Blue Print ADM59860

Mazda RX8 – Reservatório do Líquido de Refrigeração

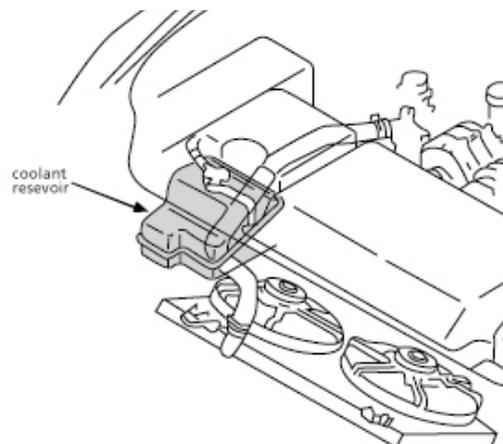
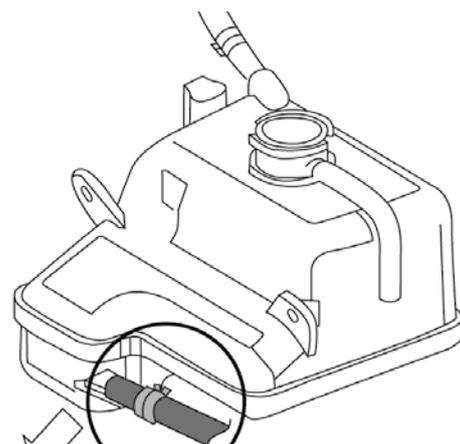
A bóia do sensor de nível do líquido de arrefecimento é um componente que apresenta frequentemente avaria no Mazda RX8.

Esta é causada pela deterioração da superfície da bóia do sensor que permite que absorva líquido de arrefecimento, fazendo com que a mesma afunde e forneça uma leitura errada.

A luz indicadora do nível de líquido de arrefecimento no painel de instrumentos permanece acesa ou pisca indicando um nível baixo de líquido de arrefecimento, mesmo quando o nível de líquido de arrefecimento está correcto.

O sensor e a bóia não estão disponíveis em separado, o que significa que a única reparação permanente é a substituição do conjunto completo do depósito.

A Blue Print fornece agora um depósito de qualidade OEM com uma bóia de sensor do líquido de arrefecimento com especificação revista – **ADM59860** – que se encontra abrangida pela Garantia de Três Anos completa da Blue Print.
